Acuerdo 2082 Por el cual se aprueba la incorporación del cambio en los límites de generación y absorción de potencia reactiva de la unidad 3 de la planta Termonorte

2082

15 Enero, 2026

CURVA DE CARGA NUEVA

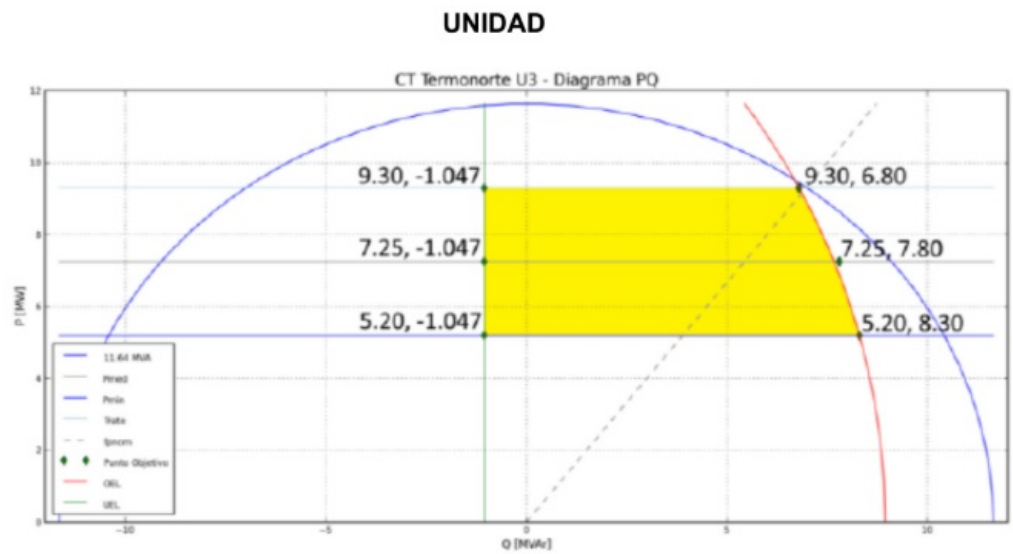
Aprobar la declaración de una nueva curva operativa de carga de la unidad 3 de la planta Termonorte, en la que se define la capacidad para entrega y absorción de potencia reactiva de las plantas en función de la potencia activa generada, como se presenta a continuación:

Unidad	Parámetro para modificar	P Anterior [MW]	Q Anterior [MVar]	P Nuevo [MW]	Q Nuevo [MVar]
TERMONORTE 3	Capacidad de Absorción de Reactivos	4,656	-1,047	5,2	-1,047
		6,8	-1,047	7,25	-1,047
		9,3	-1,047	9,3	-1,047
	Capacidad de Generación de Reactivos	4,656	8	5,2	8,3
		6,8	8,1	7,25	7,8
		9,3	6,8	9,3	6,8
